Notification Urgente de Sécurité

Stimulateurs REPLY, ESPRIT, KORA et FACIL¹

Fabriqués par Sorin Group Italia S.r.l.

Amélioration de la longévité résiduelle affichée par le programmeur

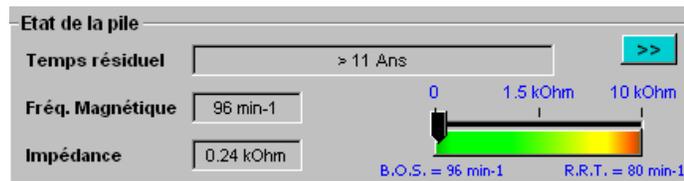
Avec la nouvelle version du logiciel de programmation, le temps résiduel (temps à la RRT) est affiché comme suit :

- Si le **temps résiduel typique** est **>3 ans**, le “*temps résiduel typique*” est affiché et le champs de texte correspondant est gris.

- Si les **temps résiduels typique et minimal** sont **entre 3 mois et 3 ans**, les “*temps résiduel typique (temps résiduel minimal)*” sont affichés et :
 - Le champ du texte correspondant est gris, si l’estimation du **temps résiduel minimal est >12 mois**;

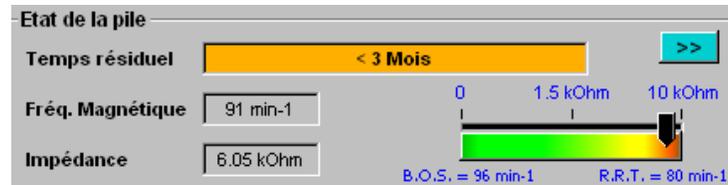
- Le champ du texte correspondant est jaune, si l’estimation du **temps résiduel minimal est ≤12 mois**. Un avertissement sera affiché : “*Dans les conditions d'utilisation actuelles, longévité résiduelle minimum ≤ 12 mois.*”

- Si le **temps résiduel minimal** est **<3 mois**, “< 3 mois” est affiché et le champ de texte correspondant est orange. Un avertissement sera affiché : “Dans les conditions d'utilisation actuelles, longévité résiduelle minimum \leq 3 mois.”

- Si la **RRT a été atteinte**, “Le RRT a été atteint” est affiché et le champ de texte correspondant est rouge.

- “N/D” est affiché dans le champ, dont l’arrière-plan est gris :
 - Si moins de 5 minutes de statistique sont disponibles (i.e. première interrogation lors de l’implantation, réinitialisation de l’appareil),
 - Si l’impédance de la sonde est anormale (< 200 and $\geq 3000 \Omega$) quelle que soit la cavité programmée.
